Service News

Alfa 159

5520114 1 RA

MANCATA APERTURA PORTE CON TELECOMANDO
Irregolarità di funzionamento a freddo - Soluzione
Assistenziale

Fig. 1

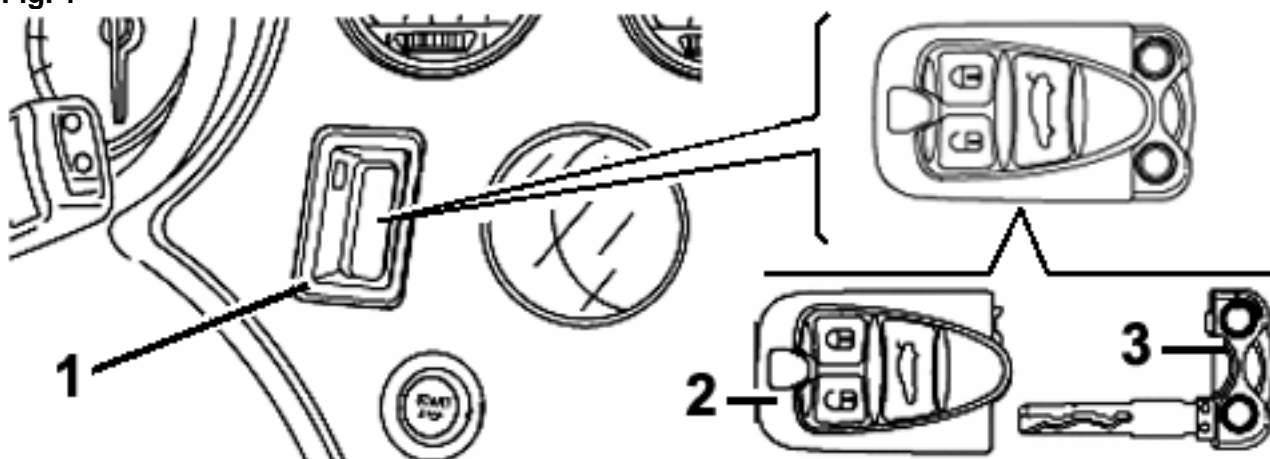
Difficile o impossibile apertura delle porte, mediante telecomando, a basse temperature.

Chiave elettronica, T.E.G. (Transmitter for Entry and Go) telecomando apertura porte, con batteria scarica e/o dal funzionamento anomalo.

Funzionamento anomalo commutatore di avviamento - Nodo T.E.G. Reader (NTR).

Adozione di nuovo Nodo T.E.G. Reader (NTR) migliorato.

Step	Verifiche da effettuare	Risultati delle verifiche	
		Problemi riscontrati	Intervento
1	Verificare con Examiner le condizioni della batteria del telecomando (2 - Fig. 1). (*)	Batteria scarica (Tensione inferiore a 2,6 Volt)	Sostituire la batteria e riprovare - senza aprire le porte mediante l'inserto meccanico (3 - Fig. 1). - Il telecomando apre le porte = Fine Verifica. - Le porte non si aprono = Procedere al passo 2.
		Batteria carica (Tensione uguale o maggiore di 2,6 Volt)	Effettuare l'apertura manuale della porta mediante l'inserto meccanico. NOTA Dopo l'apertura manuale delle porte NON attivare nessun servizio del veicolo. Richiudere la porta con l'inserto meccanico e procedere al Passo 2.
2	Verifica della funzionalità del telecomando.	Il telecomando apre le porte	Sostituire il Nodo T.E.G - Reader NTR (1 - Fig. 1) Vedere Op. 5505A31 e 5580E Generalità , Presenti sul Manuale di Assistenza Tecnica..

NOTA Il telecomando è alimentato da una batteria tipo CR2032 al litio (3 V, 220 mAh) e la funzionalità è garantita tra 2,6 e 3,6 V con una corrente massima di 15 mA.

La tensione di batteria viene monitorata per verificare il livello di carica: la soglia è fissata a $2,6 \pm 0,06$ V; inoltre se il ricevitore telecomando rileva la condizione di batteria scarica, è ancora possibile effettuare un totale di 100 azionamenti.
